高浜発電所原子炉施設保安規定変更認可申請書

【使用済燃料ピット未臨界性評価の変更に伴う変更】

関西電力株式会社

高浜発電所1号炉及び2号炉の
使用済燃料ピット未臨界性評価の変更に伴う
原子炉施設保安規定変更認可申請について

表 1 保安規定変更概要

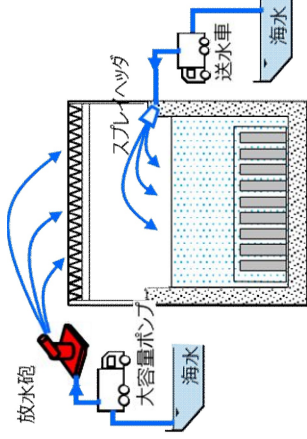
- 設置許可基準規則第54条2項の要求事項であるSFP大量漏えい時の臨界防止に係る設計について、SFP内の水分状態に、事故時の実態により則した条件を設定し、燃焼度や中性子吸収体挿入の有無を考慮せず臨界を防止する設計へ変更することとした。
- これにより、従前の燃焼度等を考慮した配置制限を廃止する。合わせて、燃料配置制限を遵守するために規定していた行為についても取りやめる。

従前	今回																
高浜 1, 2 号炉 使用済燃料ピット内の 燃料配置の制限

変更前	変更後	理由												
<p data-bbox="359 1597 383 1821">図95 燃料貯蔵領域図</p> <div data-bbox="406 1467 1117 1993"> <p data-bbox="406 1921 430 1993">【1号炉】</p>  <p data-bbox="774 1921 798 1993">【2号炉】</p>  </div>

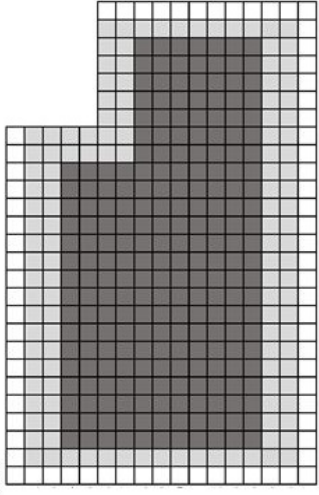
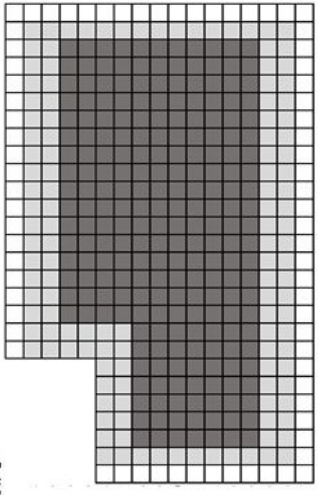
第95条（新燃料の貯蔵）を例に申請書の変更内容を示す。なお、他の申請条文 第97条、98条も変更内容は同様である。

変更前	変更後	理由
<p>(新燃料の貯蔵)</p> <p>第95条 原子燃料課長は、新燃料を貯蔵する場合は、次の事項を遵守する。</p> <p>(中略)</p> <p>(7) 使用済燃料ピットクレーン使用時の吊荷の重量および吊上げ上限高さ を管理すること。</p> <p>(8) <u>使用済燃料ピットに貯蔵する場合は、図95に示す未臨界が維持できることをあらかじめ確認している条件（初期濃縮度、燃焼度、使用済燃料ピット用中性子吸収体の有無および配置）に基づき移動することで、実効増倍率が不確定性を含めて0.98以下となることを確認し、管理すること（1号炉および2号炉のみ）。</u></p> <p>(9) <u>使用済燃料ピットに貯蔵する場合は、燃料の移動開始前に未臨界性評価を行い、実効増倍率が不確定性を含めて0.98以下となることを確認し、管理すること（3号炉および4号炉のみ）。</u></p> <p>(10) <u>使用済燃料ピット内の新燃料の移動にあたっては、誤配置を防止する措置を講じること。</u></p> <p>2. 原子燃料課長は、第1項(8)、(9)における燃料移動の実施計画を作成し、原子炉主任技術者の確認を得て、所長の承認を得る。</p>	<p>(新燃料の貯蔵)</p> <p>第95条 原子燃料課長は、新燃料を貯蔵する場合は、次の事項を遵守する。</p> <p>(中略)</p> <p>(7) 使用済燃料ピットクレーン使用時の吊荷の重量および吊上げ上限高さ を管理すること。</p> <p>(削 除)</p> <p>(8) 使用済燃料ピットに貯蔵する場合は、燃料の移動開始前に未臨界性評価を行い、実効増倍率が不確定性を含めて0.98以下となることを確認し、管理すること（3号炉および4号炉のみ）。</p> <p>(9) 使用済燃料ピット内の新燃料の移動にあたっては、誤配置を防止する措置を講じること（<u>3号炉および4号炉のみ</u>）。</p> <p>2. 原子燃料課長は、第1項(8)における燃料移動の実施計画を作成し、原子炉主任技術者の確認を得て、所長の承認を得る。</p>	<p>高浜1,2号炉の領域に基づく配置制限の廃止</p> <p>項番号繰り下げ</p> <p>高浜1,2号炉における配置制限遵守に係る事項の廃止</p> <p>高浜1,2号炉における配置制限遵守に係る事項の廃止</p>
